Oggetto: "Progetto di variante in ottemperanza alla prescrizione n. 235 della Delibera CIPE 19/2015 della nuova linea ferroviaria Torino Lione - Sezione Internazionale - Parte Comune Italo - Francese - Sezione Transfrontaliera - Parte in territorio Italiano", ubicato nei Comuni di Chiomonte, Giaglione, Salbertrand e Venaus della Città Metropolitana di Torino e presentato dalla società Tunnel Euralpin Lyon Turin S.a.S. ai sensi degli articoli 166 (e seguenti) del Dlgs 163/2006, come richiamato dal comma 5 dell'art. 169 del Dlgs 163/06 (ai sensi della Delibera ANAC n. 924 del 7/9/2016) e 183 e seguenti del Dlgs 163/2006.

Progetto di variante in ottemperanza alla prescrizione n. 235 della Delibera CIPE 19/2015 della nuova linea ferroviaria Torino Lione - Sezione Internazionale - Parte Comune Italo - Francese - Sezione Transfrontaliera - Parte in territorio Italiano, ubicato nei Comuni di Chiomonte, Giaglione, Salbertrand e Venas della Città Metropolitana di Torino, presentato dalla società Tunnel Euralpin Lyon Turin S.a.S. ai sensi degli articoli 166 (e seguenti) del Dlgs 163/2006, come richiamato dal comma 5 dell'art. 169 del Dlgs 163/06 (ai sensi della Delibera ANAC n. 924 del 7/9/

### Progetto di Variante | trasporti totali con camion

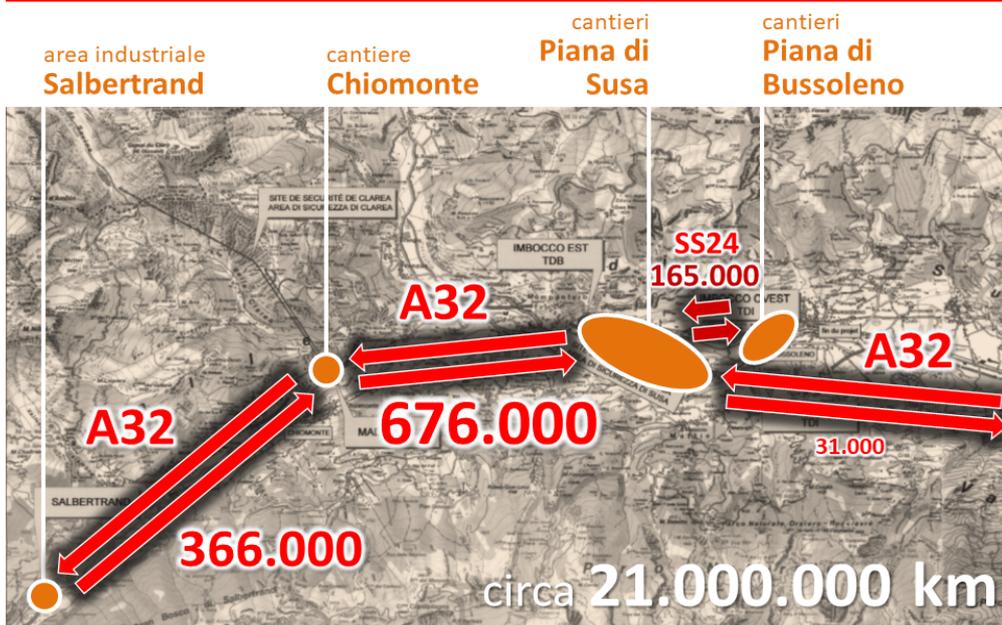
In particolare si evidenzia il fatto che i transiti nella tratta 2 risultino essere molto più elevati di quelli calcolati per la tratta 3. Questo è dovuto al percorso obbligato per tutti i trasferimenti (in

entrambi i versi) tra il cantiere Maddalena di Chiomonte e l'area industriale di Salbertrand, a causa delle direzioni obbligate in entrata (per Susa) e uscita (da Susa) imposte dalla configurazione scelta per lo svincolo di cantiere a Chiomonte. A titolo di esempio, nella figura seguente si rappresenta il percorso da effettuare per ciascun viaggio di smarino da Maddalena di Chiomonte a Salbertrand: per ogni viaggio ciascun mezzo è obbligato ad effettuare 4 transiti sulla tratta 2 e 2 transiti sulla tratta 3. Il medesimo percorso (all'inverso) deve essere seguito dai trasferimenti di aggregati e di concii da Salbertrand a Maddalena di Chiomonte.

### Anno 6- Flussi di camion

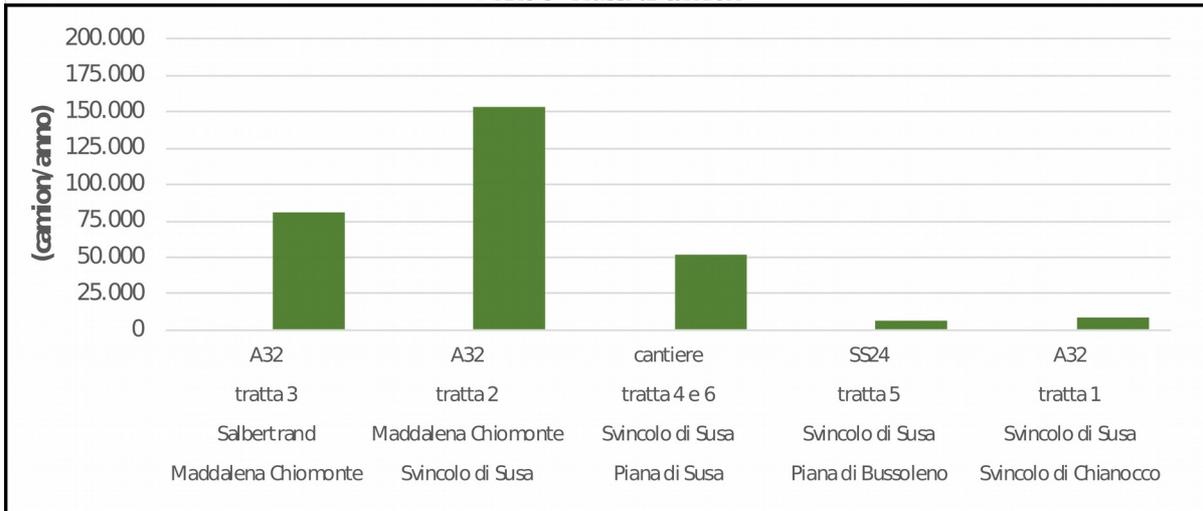
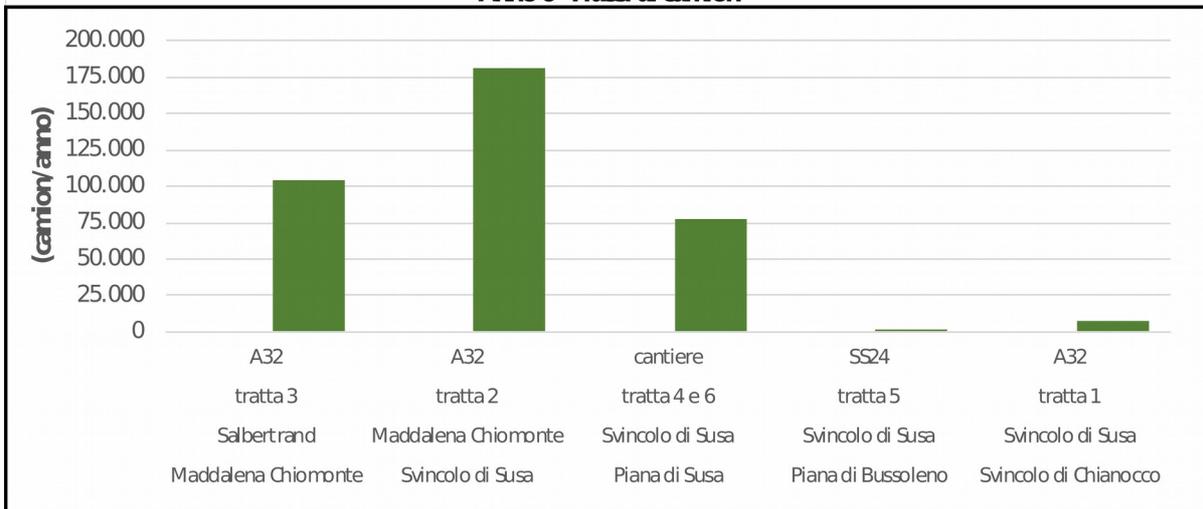
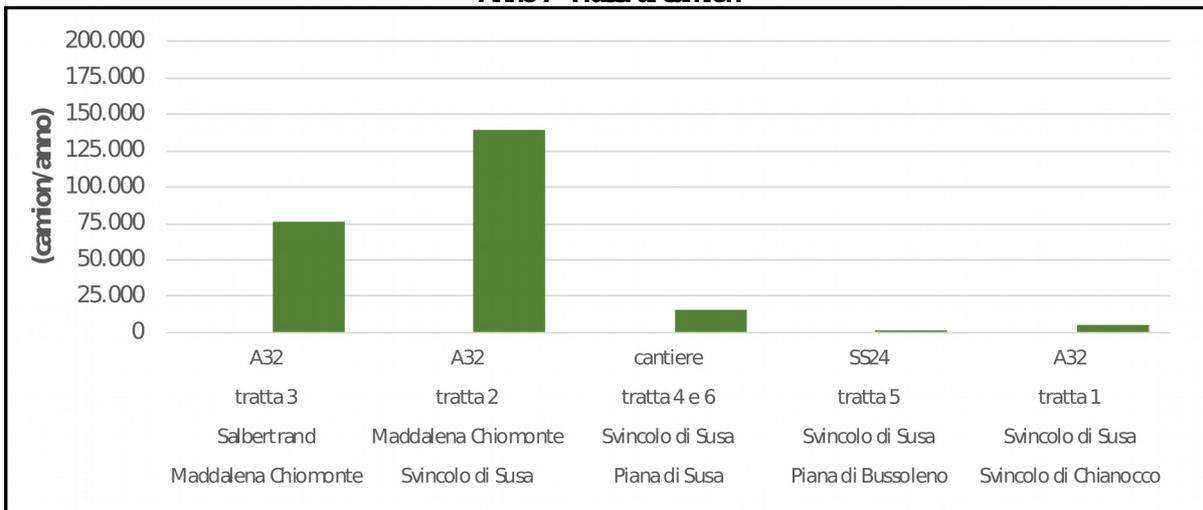
Le tre figure seguenti riepilogano i transiti di mezzi per ciascun anno in esame. I valori ottenuti mostrano come l'anno 6 sia caratterizzato dal massimo livello di attività. In particolare, con riferimento alle due tratte maggiormente interessate, si rileva che:

- sulla tratta autostradale A32 tra Chiomonte e Susa (tratta 2), i transiti complessivi nell'anno 6 risultano più elevati del 19% rispetto all'anno 5 e del 30% rispetto all'anno 7;
- sulla tratta autostradale A32 tra Salbertrand e Chiomonte (tratta 3), i transiti complessivi nell'anno 6 risultano più elevati del 29% rispetto all'anno 5 e del 37% rispetto all'anno 7.

Si rende quindi necessaria una valutazione relativamente all'anno 6 dell'impatto emissivo dei veicoli pesanti utilizzati per il trasporto di materiali di scavo e costruzione. Attualmente tale valutazione è del tutto assente nel SIA TELT.

**Veicoli industriali pesanti - Distribuzione parco circolante per livello emissivo (Italia, 2015)**

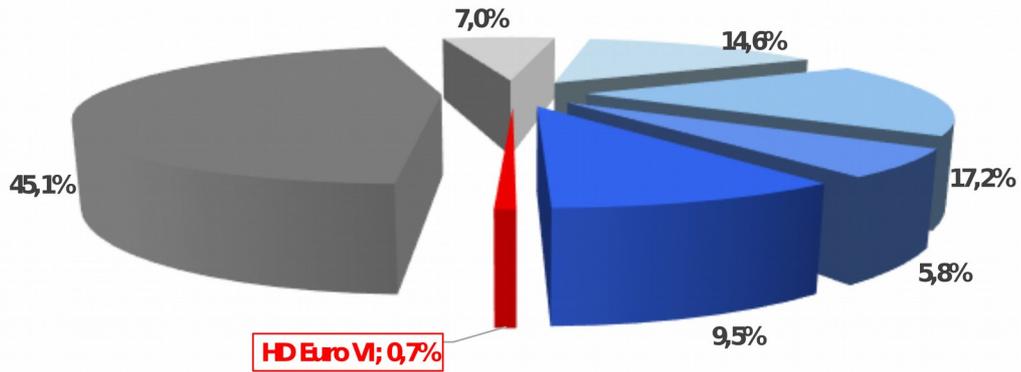
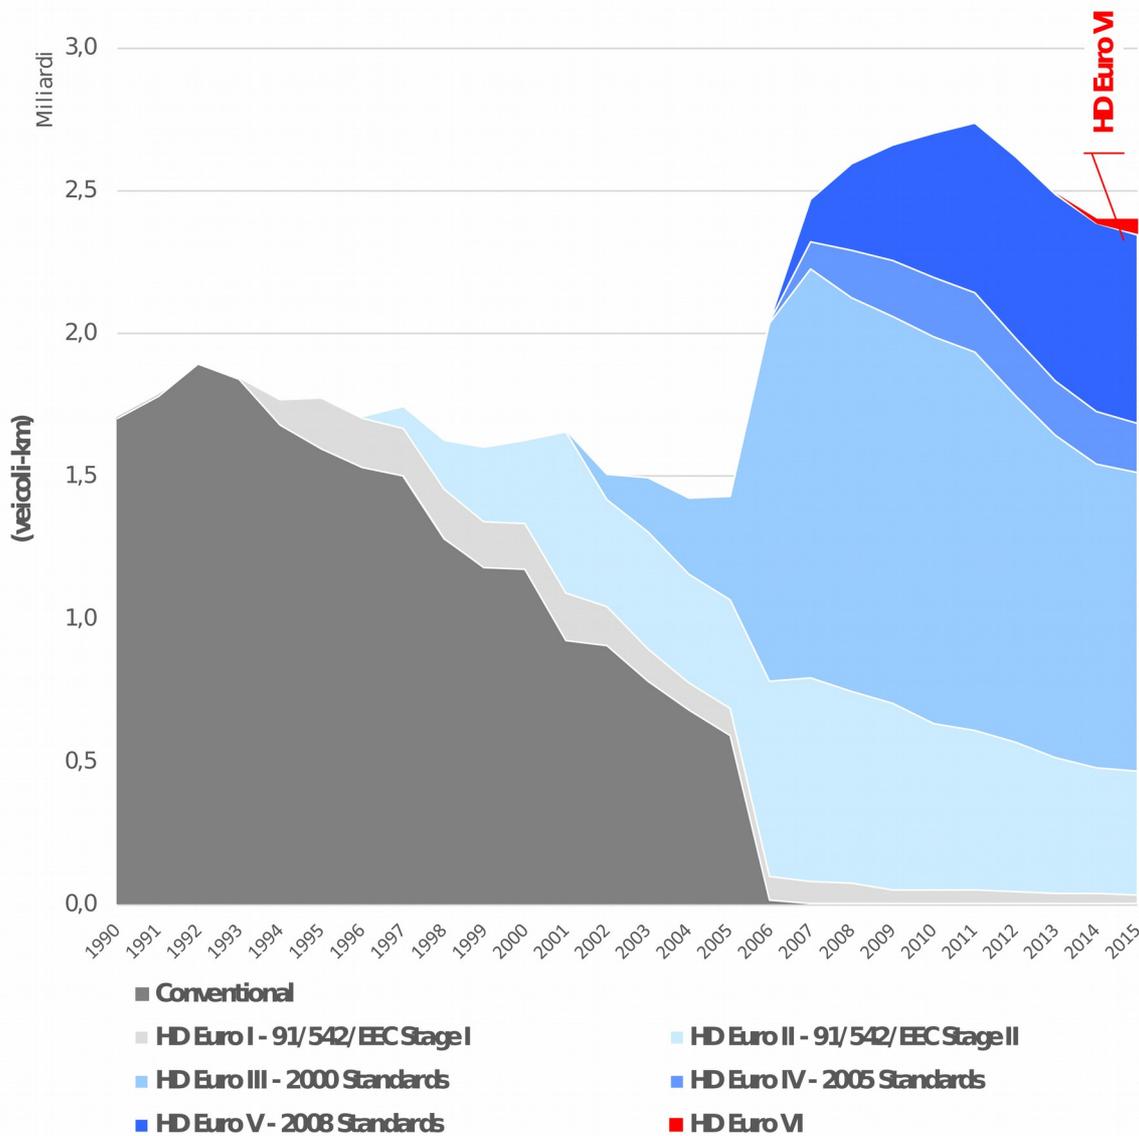
Esaminando i dati più aggiornati disponibili per il settore dei veicoli industriali pesanti (figure seguenti), lo stato attuale del parco circolante e l'evoluzione degli impieghi (veicoli-km) mostrano chiaramente come il segmento dei mezzi rispondenti agli standard Euro VI abbia attualmente una rilevanza trascurabile. Con ogni probabilità i prossimi anni registreranno significativi incrementi ma l'esperienza pregressa indica un transitorio di sostituzione con tempi confrontabili con quelli di previsti per il completamento dei lavori di cui alla presente variante.

Si rende quindi necessaria una ridefinizione (in termini incrementali) dei fattori di emissione considerati per i veicoli pesanti utilizzati per il trasporto di materiali di scavo e costruzione.

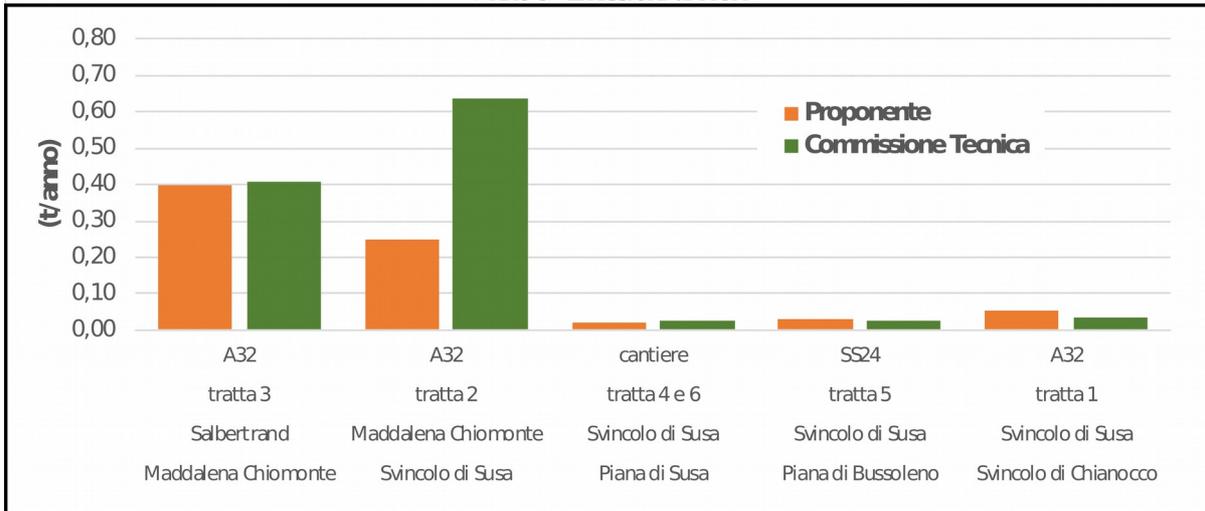
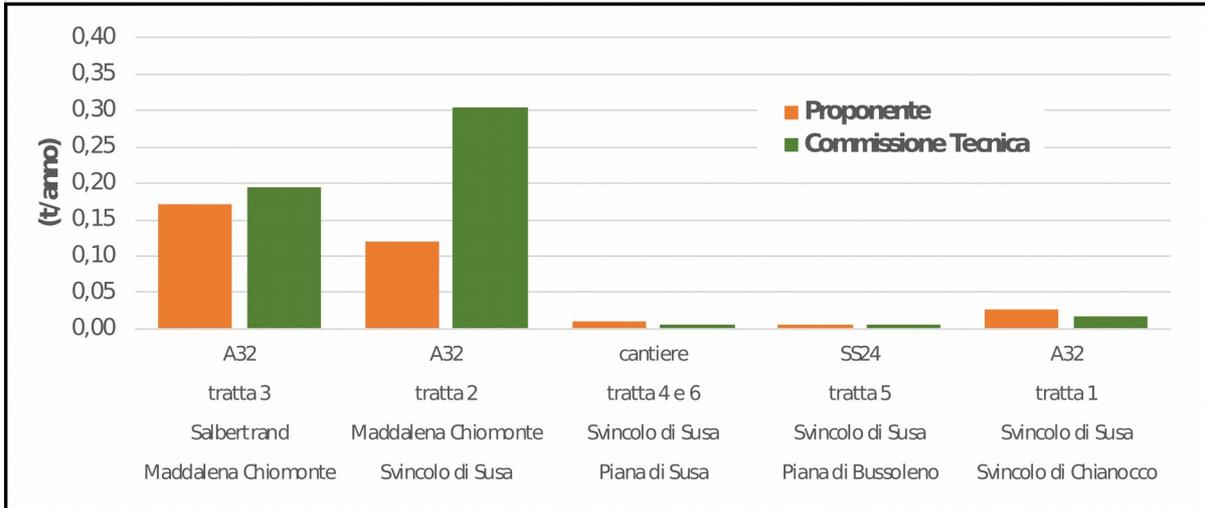
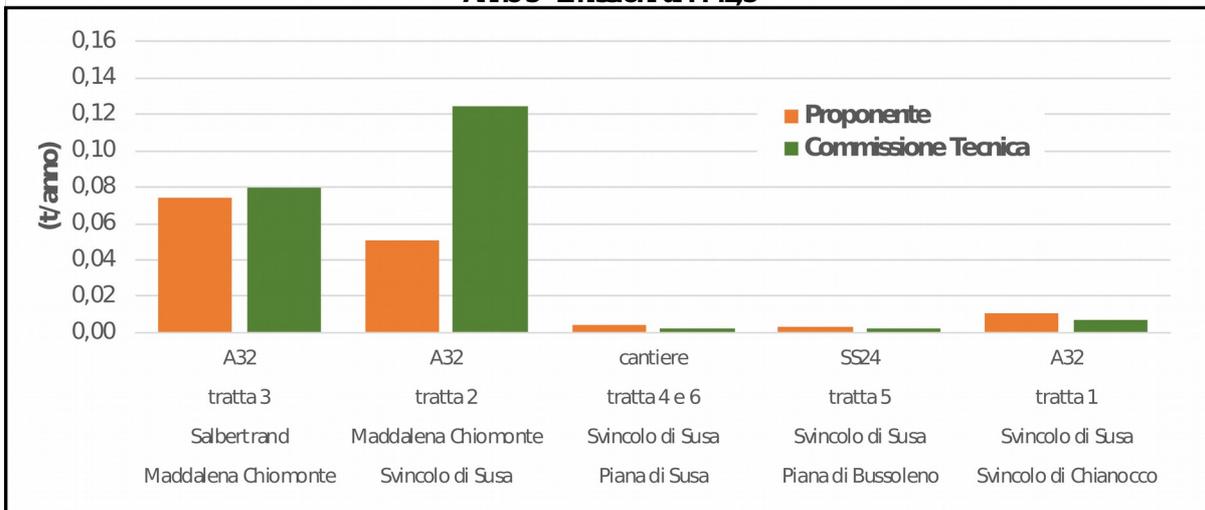
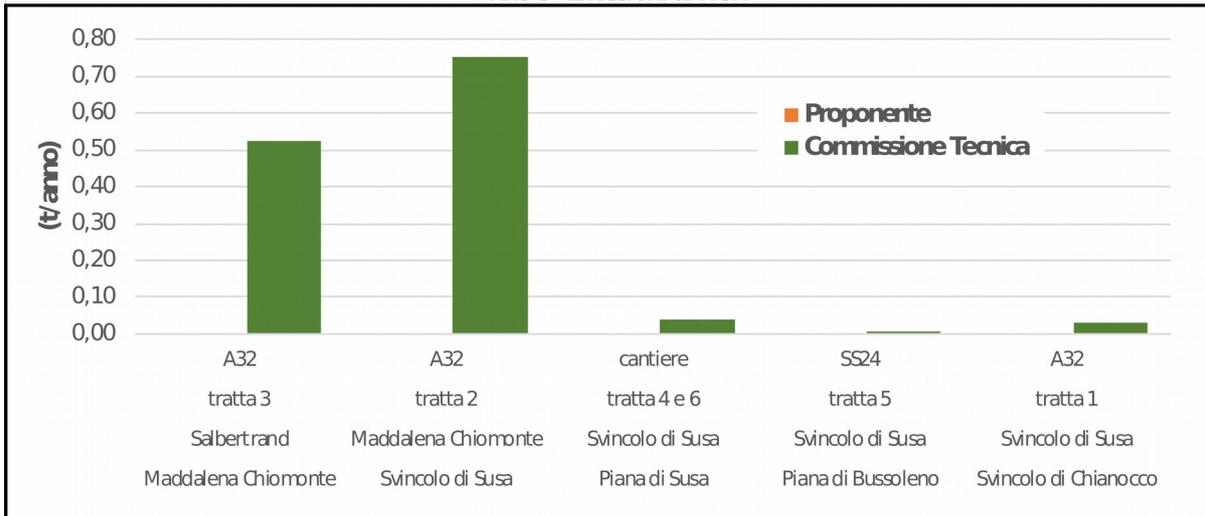
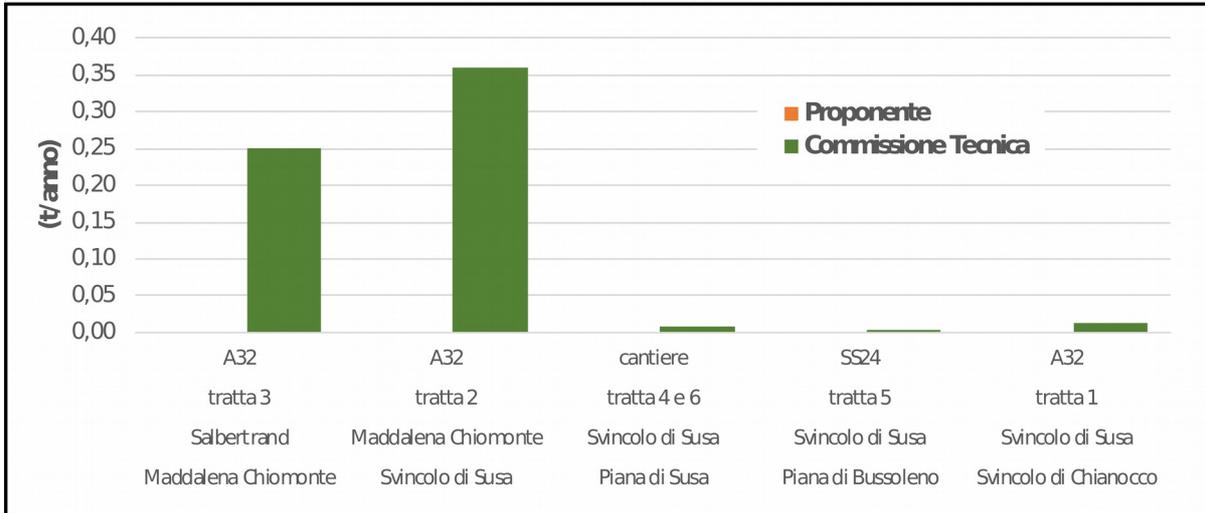
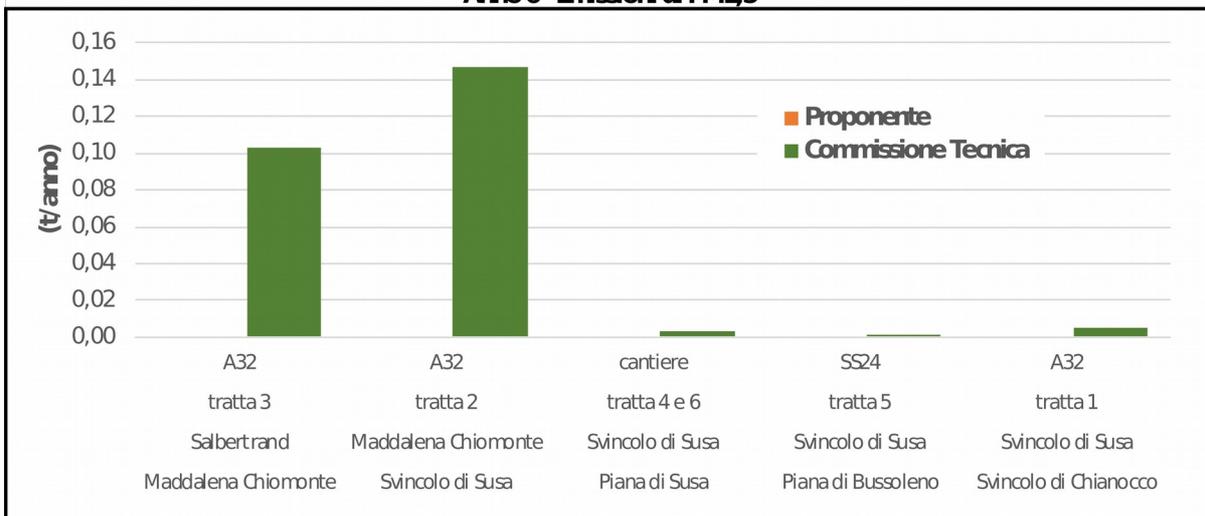
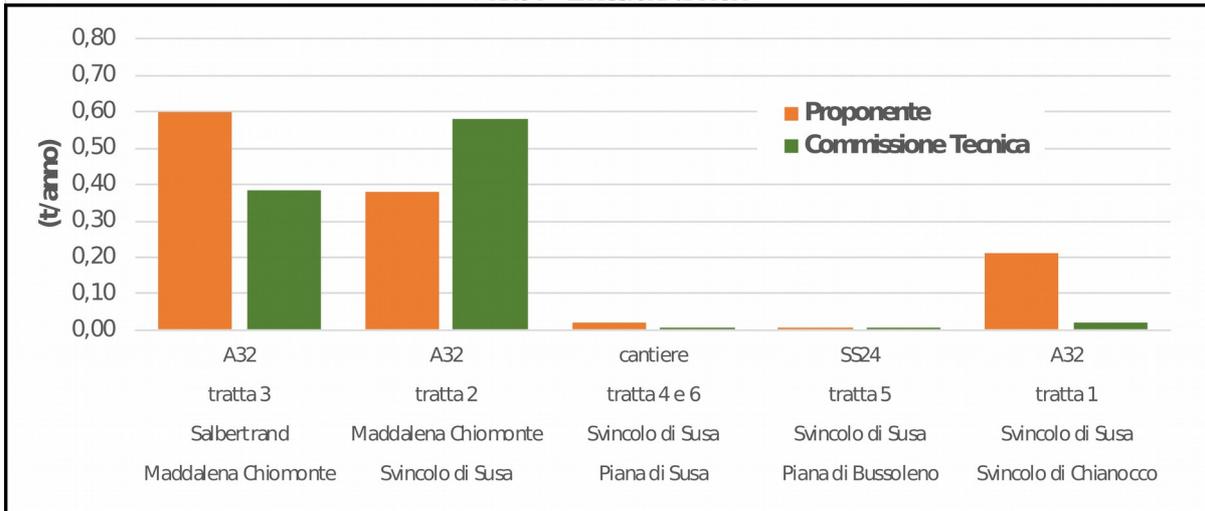
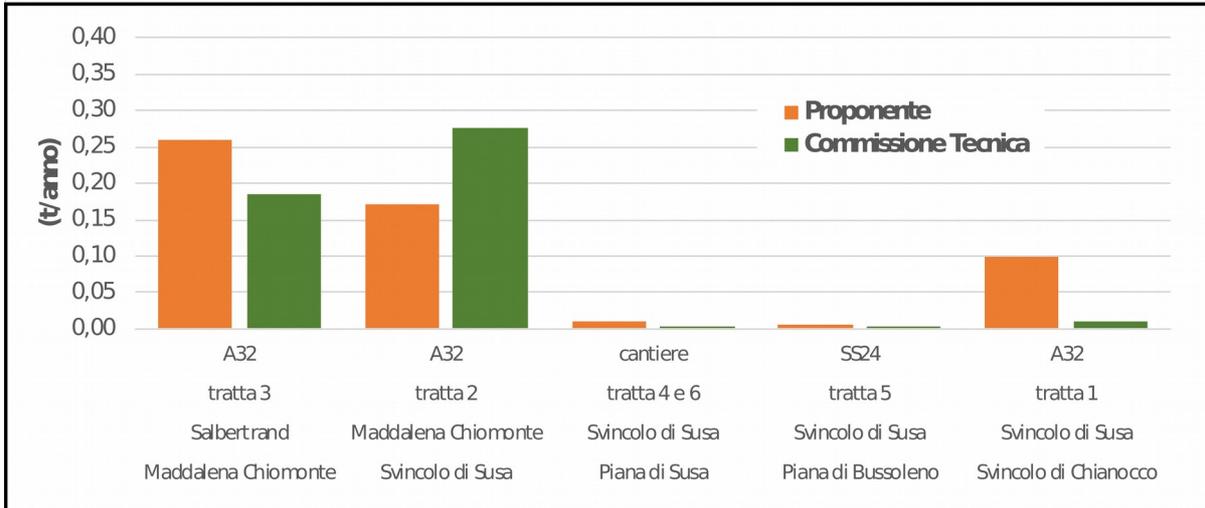
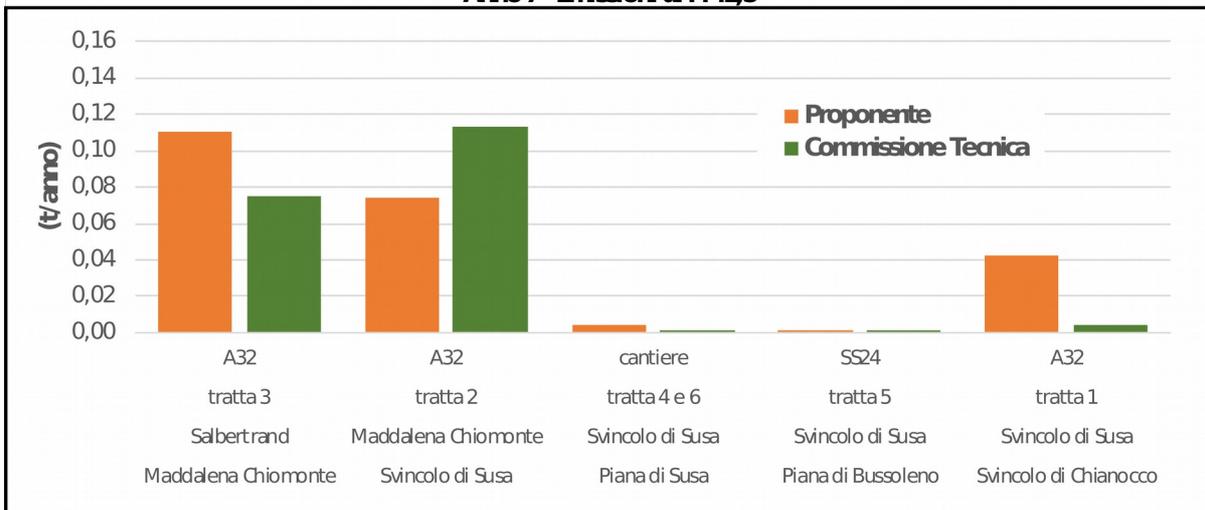
Le 9 figure seguenti mettono a confronto, per ciascun anno esaminato e per ciascuna tratta, i risultati ottenuti con i valori indicati nel SIA TELT.
